Keuringsverslag van een elektrische laagspanning- en zeer lage spanningsinstallatie

NIET CONFORM

Straatnaam Overes
Huisnummer 37
Busnummer
Postcode 3990
Gemeente PEER
Land België

Controlebezoek van een oude huishoudelijke elektrische installatie van een wooneenheid bij verkoop op vraag van de verkoper volgens (KB 08/09/2019) - AREI Boek 1- 8.4.2. en 8.2.1. en 4.2.4.3.

Afbeelding schakel- en verdeelbord:

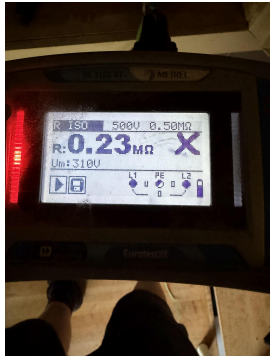
15.03 Het verdeelbord is niet makkelijk toegankelijk. (Boek 1 Onderafdeling 5.3.5.1.C.)

15.05 Verdeelbord is niet voorzien van een achterwand. (Boek 1 Onderafdeling 5.3.5.1.A.)

15.06 De deur en/of afschermplaat van het schakelbord dient (terug)geplaatst te worden. Aanraking van onder spanning staande delen mogelijk. (Boek 1 Afdeling 5.1.4. en 5.3.5.1.A. en 4.2.2.3.)

15.10 De genaakbare, naakte onder spanning staande delen zijn onvoldoende afgeschermd. (Boek 1 Afdeling 5.1.4. en 4.2.2.3.)

15.15 Een alpolige scheidingsschakelaar is te voorzien om bord volledig spanningsloos te kunnen zetten. (Boek 1 Onderafdeling 5.3.5.1.B. en nota)
